MB90880 シリーズ

16 ビット・マイクロコントローラ
F²MC-16LX
ハードウェアマニュアル

Errata Sheet

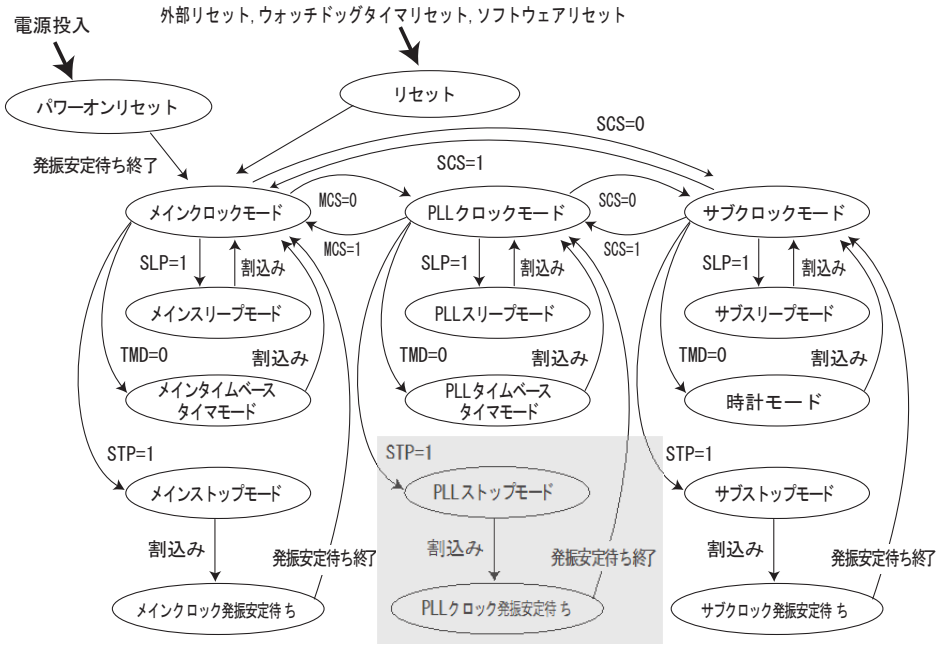
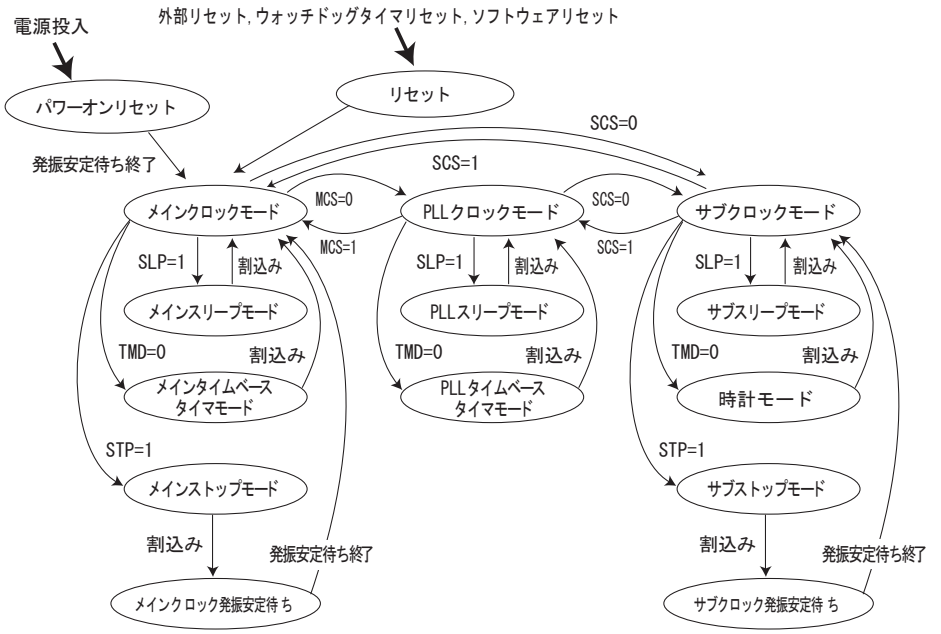
ページ	場所	訂正内容
141	6.6	図 6.6-1 状態遷移と遷移条件を以下に示すように PLL ストップモード、PLL クロック発振安定待ちを削除 (誤)

(正)
